Ergänzungen zum Endbericht der dena-Netzstudie II zur Betrachtung der Auswirkungen einer Laufzeitverlängerung (LZV) von Kernkraftwerken auf die Ergebnisse

TEIL B: Anhang zur Betrachtung der Auswirkungen einer Laufzeitverlängerung von Kernkraftwerken (KKW) auf die Ergebnisse der dena-Netzstudie II

Abbildung: Kraftwerksentwicklung (in GW) bis zum Jahr 2020 im Basisszenario mit Laufzeitverlängerung

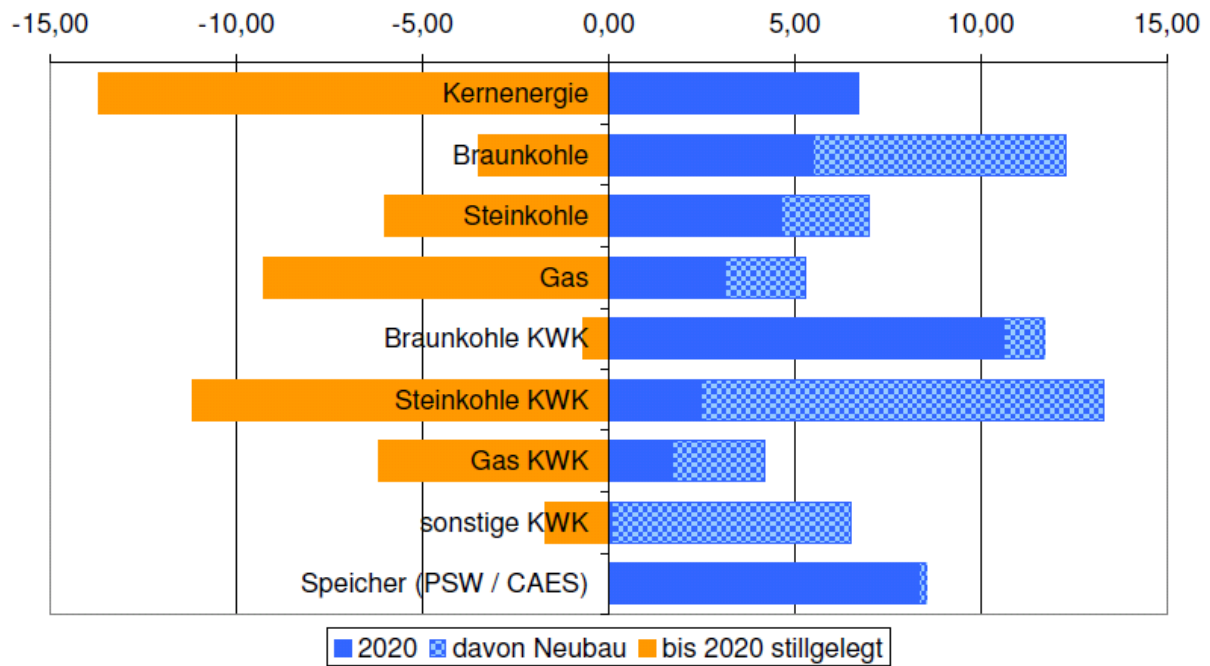
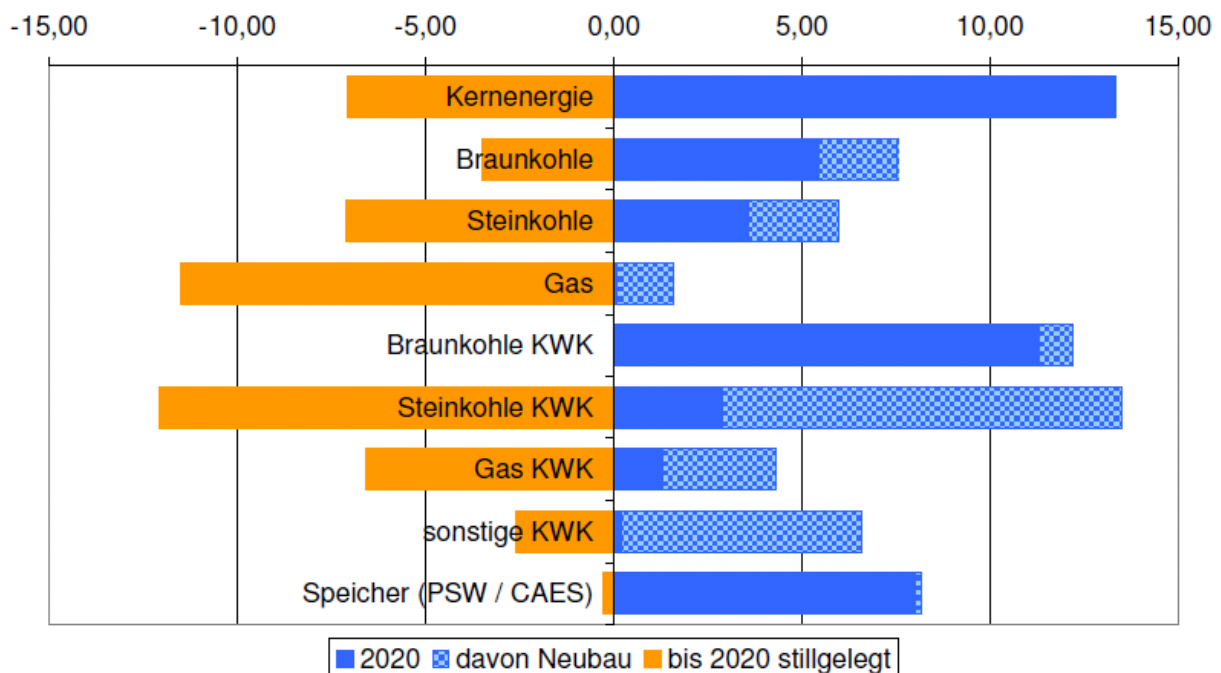
Die Abbildungen zeigen die höhere Leistung der Kernkraftwerke bei gleichzeitig geringerer Leistung der Braunkohlekraftwerke im Szenario mit Laufzeitverlängerung (LZV).

Abbildung: Gegenüberstellung installierter Leistungen in den Regionen 21/22/82 der dena-Netzstudie II, Szenario A) ohne und B) mit LZV

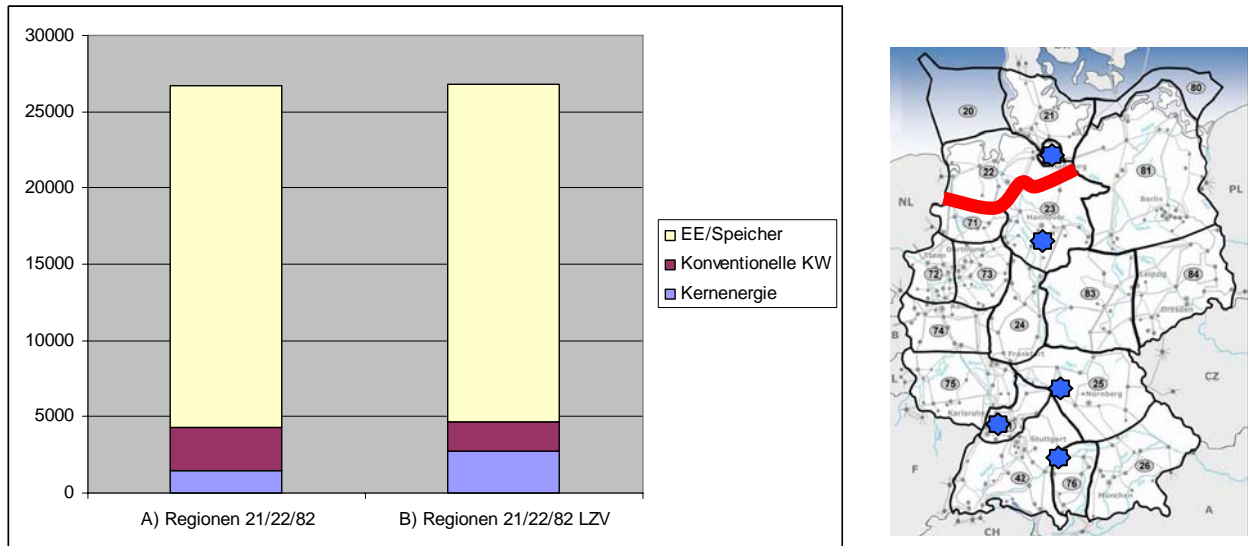
Es zeigt sich, dass das Volumen an installierter Leistung insgesamt gleich bleibt, es findet im Szenario mit LZV eine Substitution konventioneller Kraftwerke durch einen Kernkraftwerksblock statt.

Es ist daher zu erwarten, dass die erforderliche Übertragungskapazität von der Region 22 nach Süden von 9600 MW durch die LZV nicht wesentlich beeinflusst wird.

Abbildung: Gegenüberstellung installierter Leistungen in den Regionen 81/83/84 der dena-Netzstudie II, Szenario A) ohne und B) mit LZV

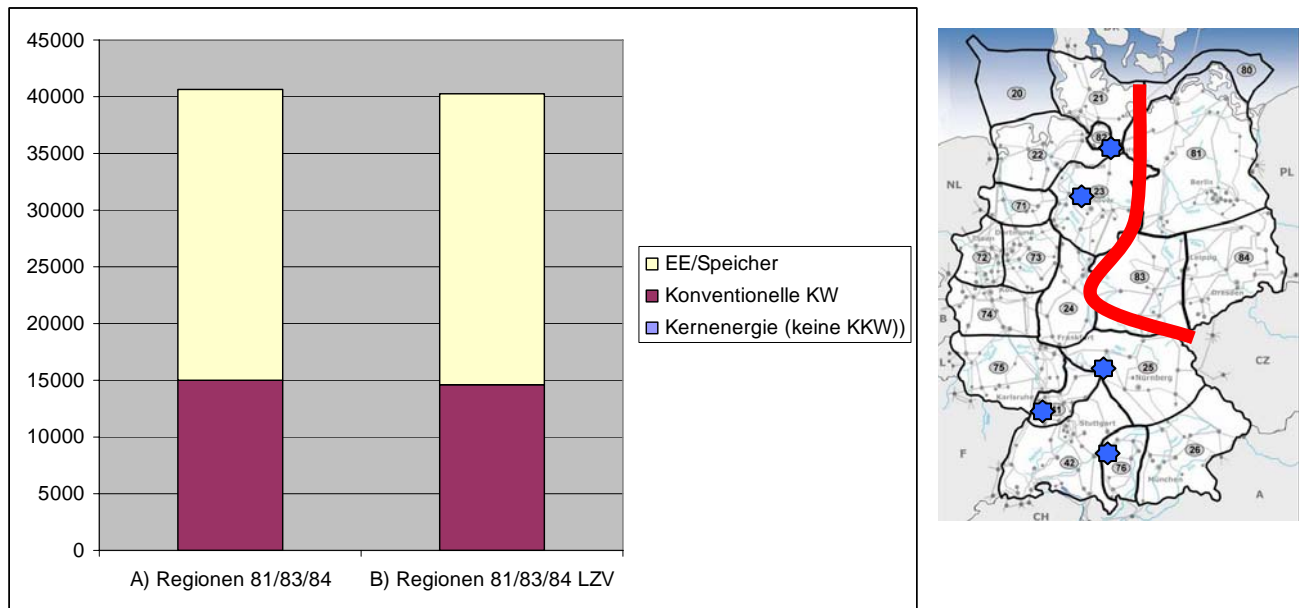
Im Vergleich zum Basisszenario ohne LZV findet in den nordöstlichen Regionen nur eine geringfügige Verringerung der installierten Leistung im Bereich weniger hundert MW statt. Einerseits wird durch das verwendete energiewirtschaftliche Modell ermittelt, dass geplante Braunkohlekraftwerke nicht realisiert werden, andererseits findet eine Kompensation der wegfallenden Leistung im KWK-Bereich statt. In den ostdeutschen Regionen 81,83 und 84 ändert sich durch die Laufzeitverlängerung kaum etwas. Hier fanden im Bereich der konventionellen Erzeugung bereits nach 1990 umfangreiche Stilllegungen, Modernisierungen und Neubauten statt. Zudem bestehen im betrachteten Gebiet große Fernwärmenetze, wodurch ein erhöhter KWK-Anteil zu erwarten ist.

Unter Berücksichtigung des bereits in der Studie ermittelten zusätzlichen Übertragungsbedarfes von über 7000 MW in Richtung Südwesten hat dies keine signifikanten Auswirkungen auf den Netzausbaubedarf zwischen den Regionen 83 und 25.

Abbildung: Gegenüberstellung installierter Kraftwerksleistungen in den übrigen Gebieten ohne und mit Laufzeitverlängerung

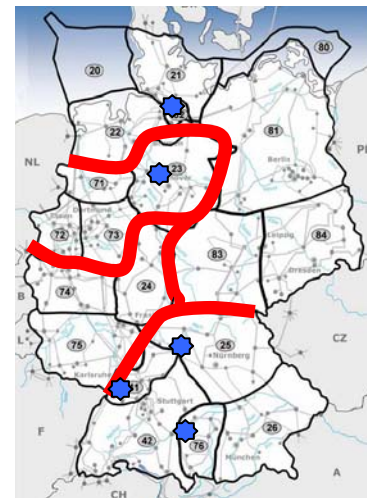
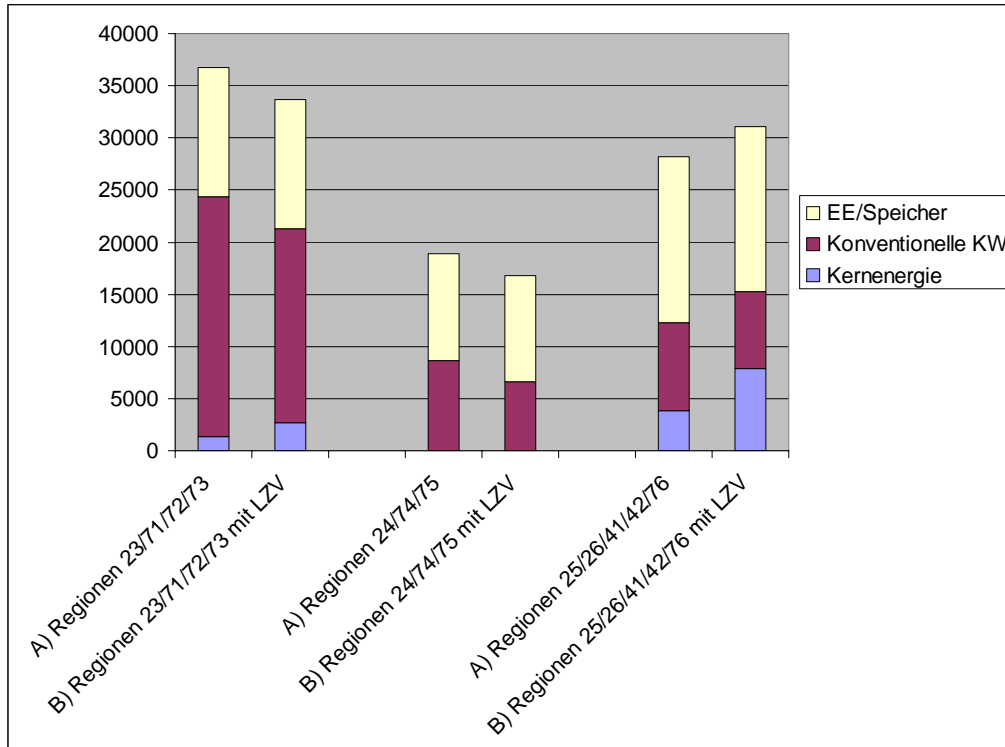
Inwieweit sich die Laufzeitverlängerung der Kernkraftwerke auf den in der Studie ausgewiesenen Netzausbaubedarf an den übrigen Regionengrenzen im Süden und Westen Deutschlands auswirkt, kann ohne weitergehende Untersuchungen nicht belastbar abgeschätzt werden. Die Änderungen der zusammengefassten installierten Kraftwerksleistungen sind nachfolgender Darstellung zu entnehmen.

Mit den verzögerten Veränderungen im Kraftwerkspark können sich regional Veränderungen in Umfang und Abfolge des Netzausbaubedarfs während der Übergangsphase von heute bis zum Jahre 2020 ergeben. Nach Ablauf der geplanten KKW-Laufzeitverlängerung nähert sich das LZV-Szenario hinsichtlich der KKW-Leistung dem in der dena-Netzstudie II zugrunde gelegten Ausstiegsszenario an.
